カービジョンカラーカメラの自主改善について

< 改善箇所説明図 >

【不具合内容および発生箇所】

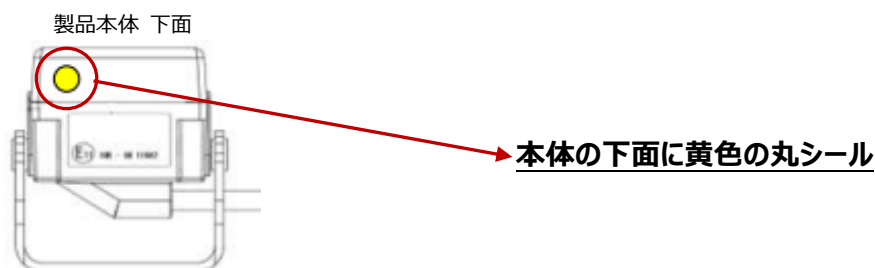
後方視界看視装置のカラーカメラにおいて、組み込まれているカメラモジュールの光軸調整および検査治具の管理が不適切であったため、光軸ズレにより規格の外れたものが製造・販売され、後方視界の一部が見切れる恐れがあります。

対象装置を対策品（識別マーク付き）と交換する

識別：①カメラ本体下面にシール（黄色丸シール（直径 8mm））を貼付する。
